Torino, 25 marzo 2023

OGGETTO: Osservazioni D.Lgs. 152/2006, art. 14, comma 1. Valutazione impatto ambientale strategica VAS - Progetto denominato "Impianto fotovoltaico a terra su aree agricole della potenza di circa 52,3 MWp "Sette Sorelle" ed opere connesse, da realizzarsi nei Comuni di Castelletto Cervo (BI), Buronzo (VC), Formigliana (VC), Balocco (VC) e Carisio (VC).

**OGGETTO: Osservazioni D.Lgs. 152/2006, art. 14, comma 1. Valutazione
impatto ambientale strategica in merito al Progetto di un impianto
Agrivoltaico, della potenza pari a 92,27 MW e delle relative opere di
connessione alla RTN, da realizzarsi nel Comune di Buronzo (VC).**

Figura 1 Piano particellare da cui si evidenzia che entrambe le stazioni elettriche sono previste sui terreni di proprietà degli esponenti.

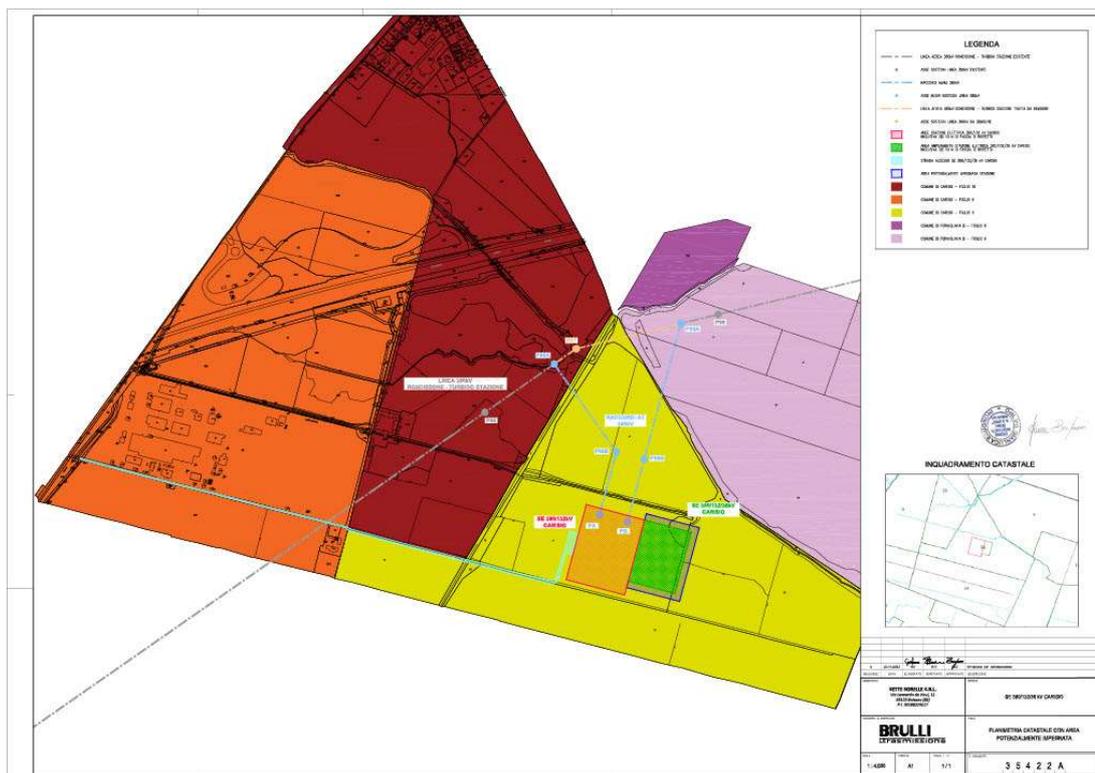
La realizzazione dell'impianto prevede l'occupazione e l'esproprio di terreni di proprietà degli esponenti, e in particolare di quelli censiti al NCT del Comune di Carisio, foglio 11, particelle 7, 8 e 12 (**Doc. 2 – Fig. 1**).

Figura 2: Stazioni elettriche in fase di approvazione

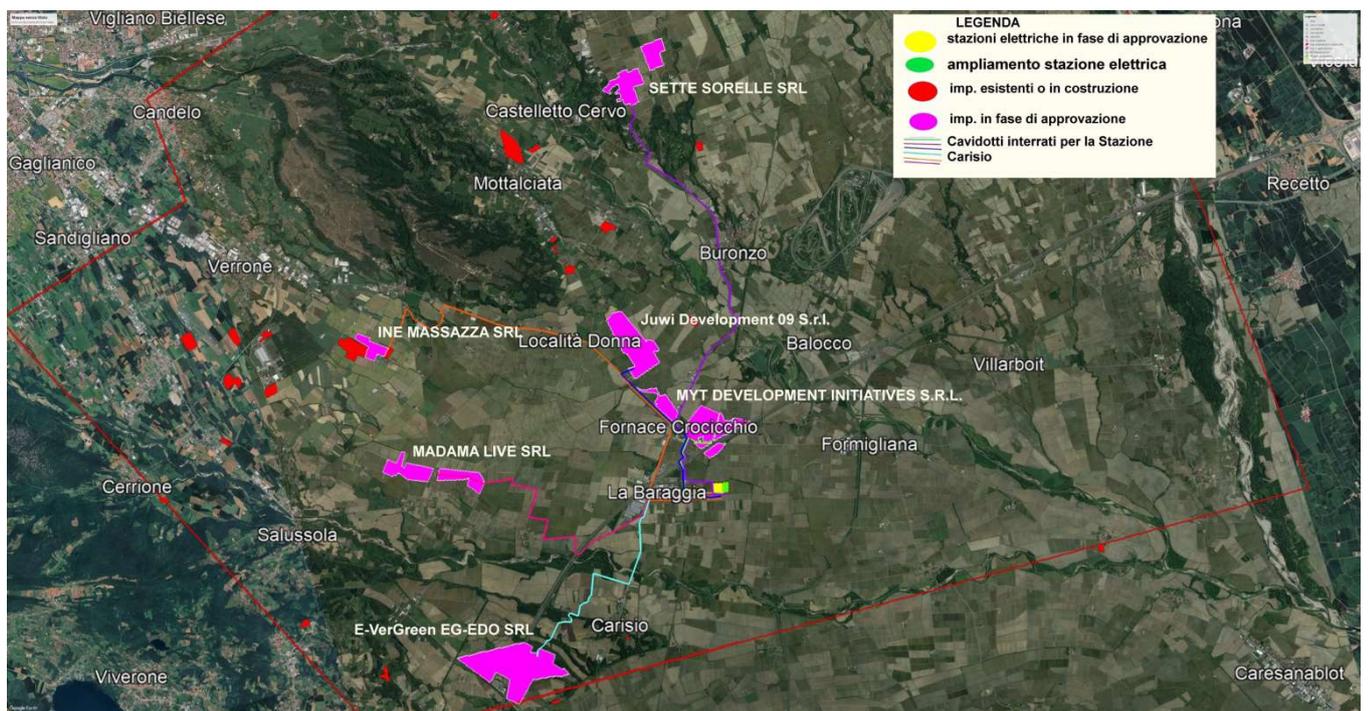
Quest'ultimo prevede un aumento della potenza complessiva della stazione di 750MW x 2, riportando un numero di impianti collegabili pari a 12 x 2.

Il progetto va quindi integrato con una previsione chiara di tutte le stazioni che verranno collegate alla stazione futura Stazione Elettrica 380/132/36 kV in località Baraggia, con indicazione specifica della capacità complessiva dell'impianto

Figura 3: Alternativa progettuale

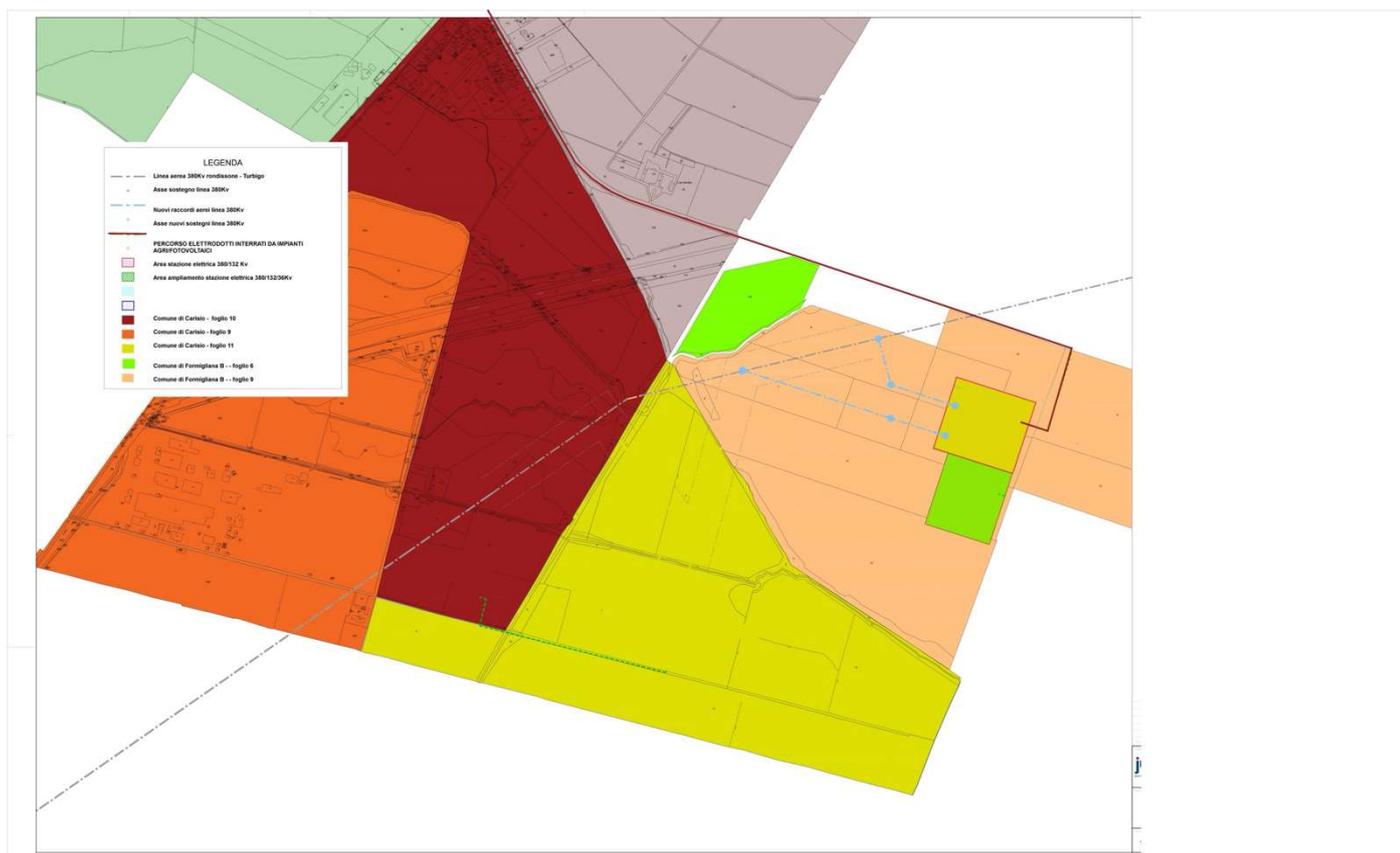
Gli scriventi intendono pertanto proporre un'alternativa, ovvero la progettazione della stazione elettrica presso i terreni censiti al NCT del Comune di Formigliana foglio 9 particelle 15,16,17,18,4,8, non destinati alla produzione di riso DOP.

Qualora ciò non fosse possibile, gli esponenti propongono la realizzazione delle reti elettriche a ridosso della vicina SP230, come evidenziato nella planimetria allegata.

Tale alternativa ridurrebbe in modo significativo l'impatto che la costruzione della rete elettrica avrebbe sui terreni coltivati dagli esponenti e non pregiudicherebbe la struttura delle camere di risaia del terreno

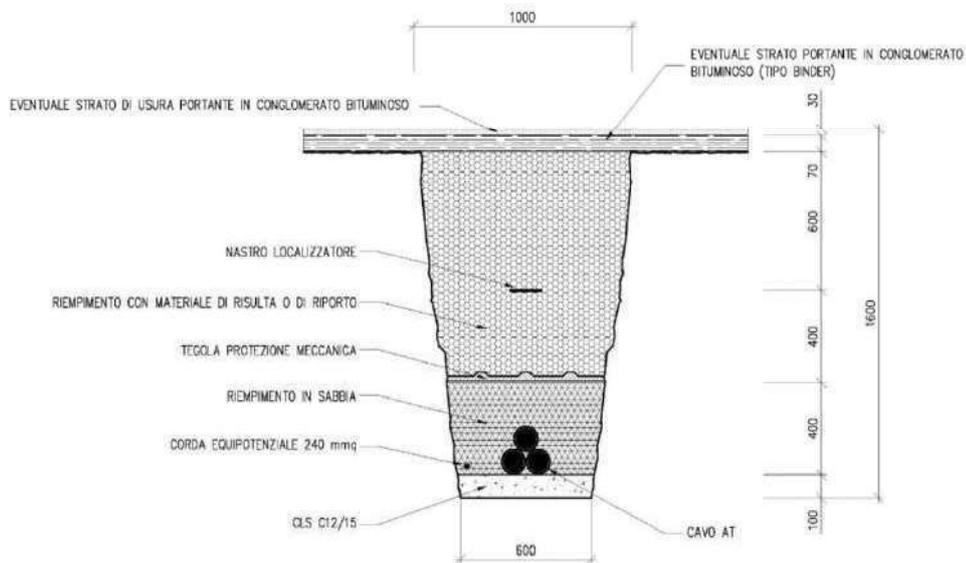
4.4. La canalizzazione prevista dal Progetto (canali di cemento) provoca distruzione della biodiversità e difficoltà di manutenzione.

A titolo esemplificativo, un canale di cemento compromette l'habitat naturale di alcune specie animali, quali le rane che non possono muoversi in libertà.

Nei canali interni all'azienda, la cementificazione dei canali deve essere limitata al minimo per consentire, in caso di necessità, di abbassarlo o alzarne il fondo.
